Project title	Groningen Earthquakes - Structural Upgrading	Job number	229746_34
Client	Nederlandse Aardolie Maatschappij bv	File reference	229746_034.0_NOT1026
Reviewer		Date of review	10 December 2015
Checker	5.1.2e	Revision	1.00
Approval for issue		Status	Issue

Title O2G2 Uitbreiding De Vuurtoren

De Nederlandse Aardolie Maatschappij (NAM) heeft Arup gevraagd om een technische beoordeling uit te voeren op een claim ingediend door O2G2 in relatie tot de uitbreiding van OBS De Vuurtoren te Groningen. Voor de claim maakt men gebruik van onderbouwde meerkosten en de totale omvang van de claim bedraagt €85k. Het betreft een review van het ontwerp met status bouwaanvraag.

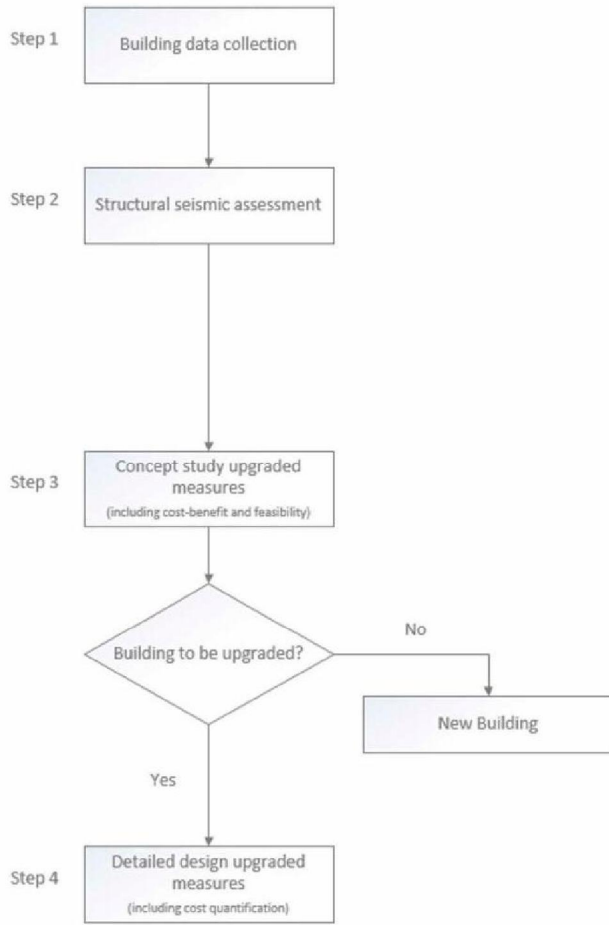
1. De uitbreiding wordt naast het bestaande schoolgebouw gebouwd. Graag aangeven of er voldoende ruimte is voorzien zodat de bouwdelen onafhankelijk van elkaar kunnen vervormen.

2. Het gebouw wordt voorzien van een zwaar dak (kanaalplaten met constructieve druklaag). Bij toepassing van een lichter dak (bijvoorbeeld houten gordingen of stalen dakplaten) zouden de seismische krachten waarop de constructie ontworpen dient te worden aanzienlijk afnemen.

3. De eerste eigenperiode is gebaseerd op een vereenvoudigde conservatieve formule en lijkt laag. Voor het beoordeelde gebouw is het mogelijk voordelig om een nauwkeurigere beschouwing te maken van de werkelijke periodes.

4. Optredende horizontale vervormingen bedragen 40 a 60 mm op basis van de q-factor van 5,32. Zijn 2^{de} orde effecten overeenkomstig met paragraaf 4.4.2.2 van EC 1998 beschouwd?

5. In de berekening van de seismische krachten wordt uitgegaan van een te lage piekgrondversnelling. Hierdoor lijken de horizontale krachten te worden onderschat (0.31g i.p.v. 0.24g).

6. Er worden foutieve waarden gebruikt in de berekening van T1, echter dit leidt niet tot gebruik van verkeerde formules t.b.v. de berekening van Sd.
7. Het gebruik van een q-factor van (4 * 1.33) is slechts geoorloofd als detailleringsregels voor de constructie worden toegepast. Het is niet duidelijk op welke wijze hier invulling aan gegeven wordt.

8. Waarom worden torsie effecten ten gevolge van de excentriciteit van de belasting ten opzichte van het stabiliteitssysteem niet beschouwd?
